**Fra:** Anne-Lise Næs Olsen  
**Sendt:** 19. august 2015 11:39  
**Til:** Postmottak Meland  
**Emne:** VS: Plan 1256\_20031029, Holmenmarka aust B8  
**Vedlegg:** Original regplan Holmemarka.sos

**Fra:** Anne-Lise Næs Olsen  
**Sendt:** 19. august 2015 11:36  
**Til:** 'Tor Arne Olsen'  
**Kopi:** [tom@boligsenteret.com](mailto:tom@boligsenteret.com); Niels Torger Granum  
**Emne:** SV: Plan 1256\_20031029, Holmenmarka aust B8

Plan 1256 20031029, Holmenmarka aust B8.

Teiknforklaring for kart med eigedomsgrenser, gamal plan, overlappande ny planendring og påteikna illustrasjonar:

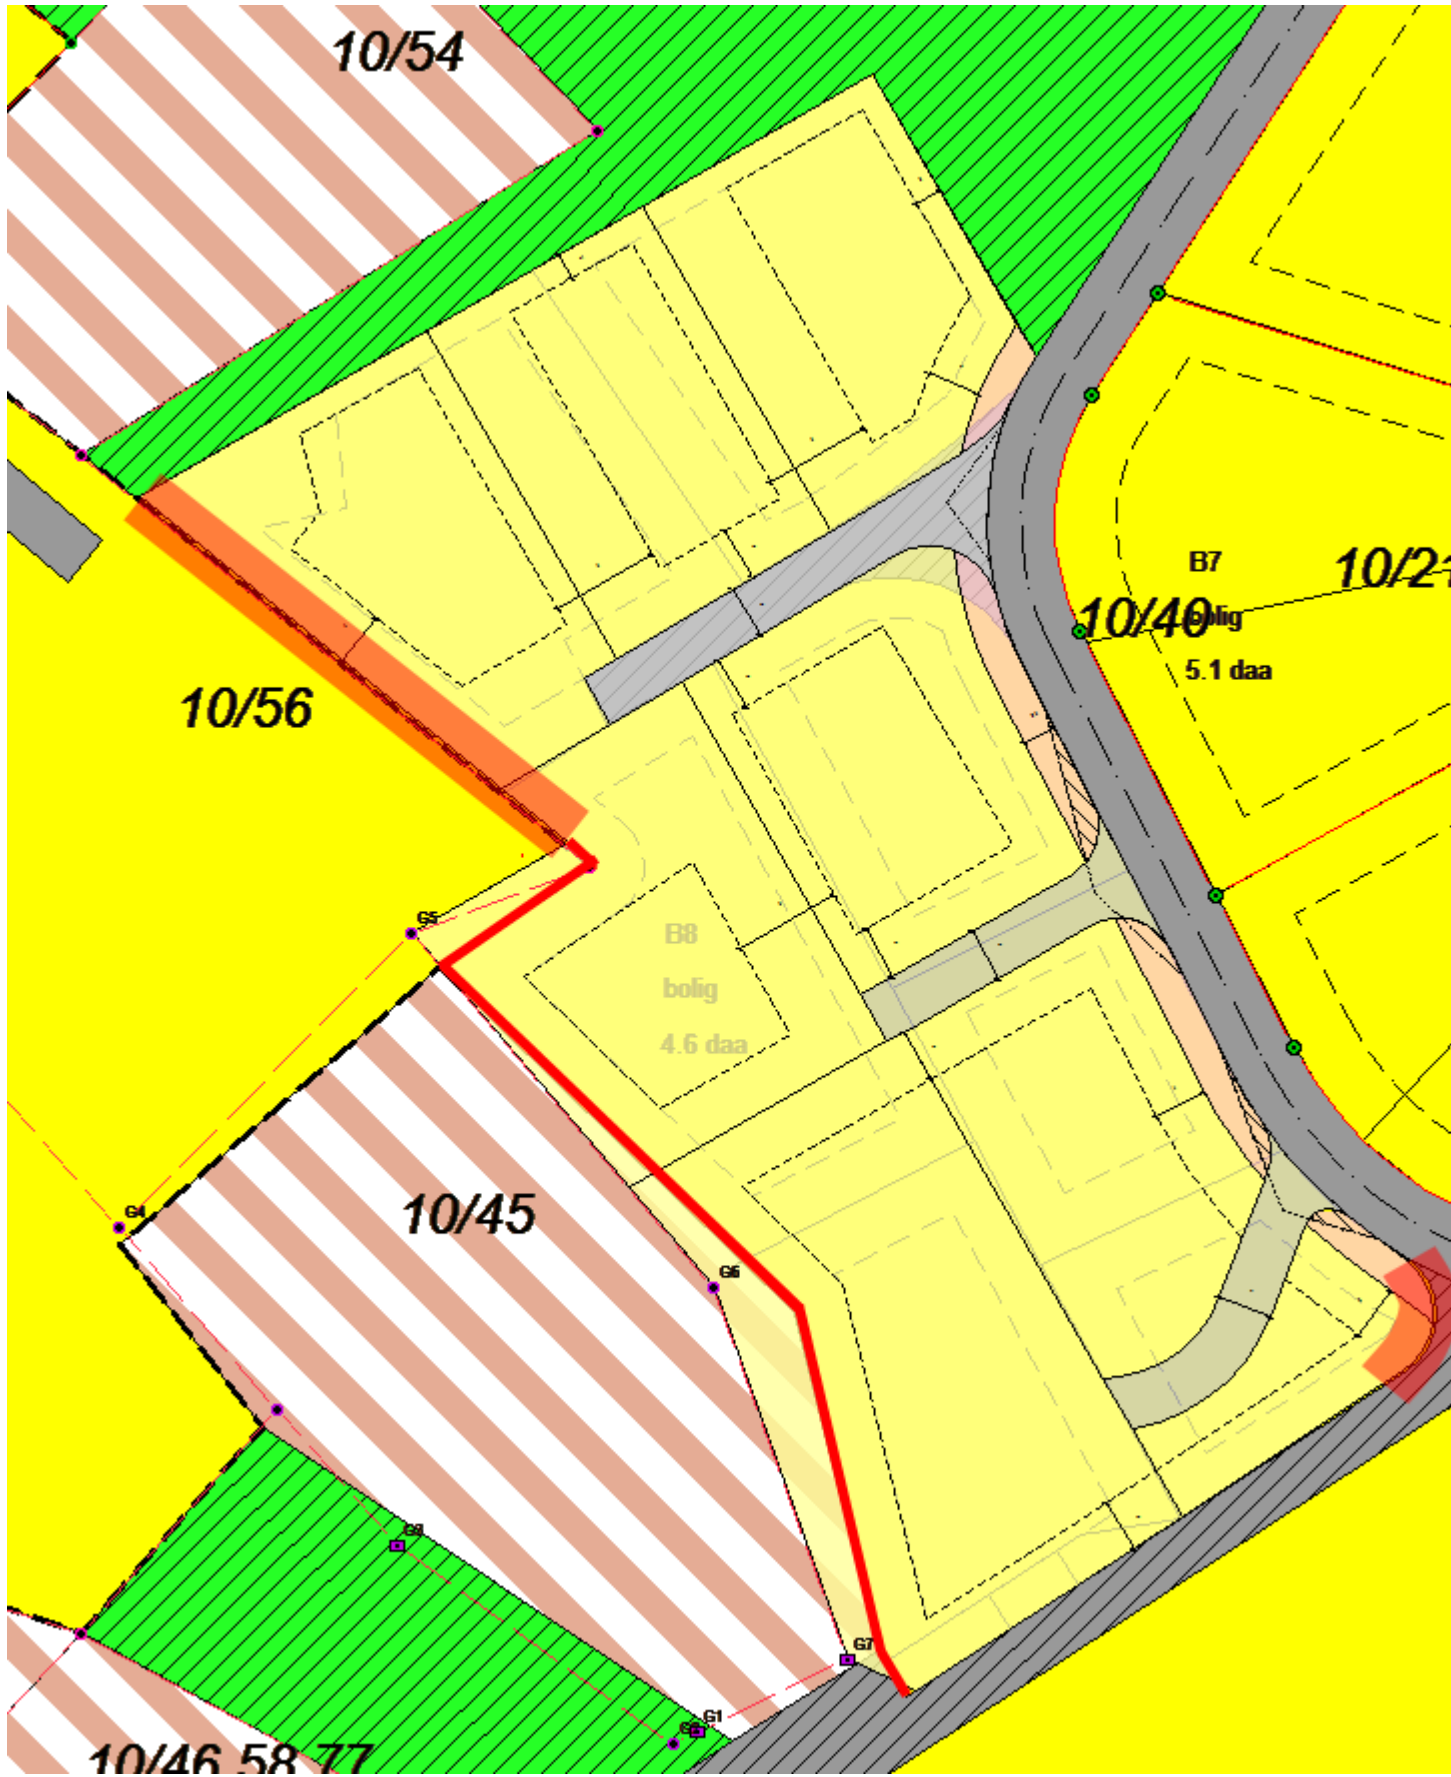
Det er rett at tomtene kan delast i samsvar med eksisterande grenser mot eigedommane 10/45 og 10/56, men Sosi-fila må vere i samsvar med godkjent plan, og i samsvar med teikningar som kommunen mottok 29.05.15.

Dersom plangrensa for reguleringsplanen skal endrast så lyt det søkjast om mindre endring av planen på nytt.

Raud skravur – mindre unøyaktigheter der yttergrense på plan må endrast til å samsvare med gjeldande.

Rud linje – yttergrense for planendring må følgje gamle grenser i samsvar til vedtak.

**Me bed difor om at de sender oss Sosi-fil i samsvar med endringsvedtaket datert 25.06.2015, sak 211/2015.**
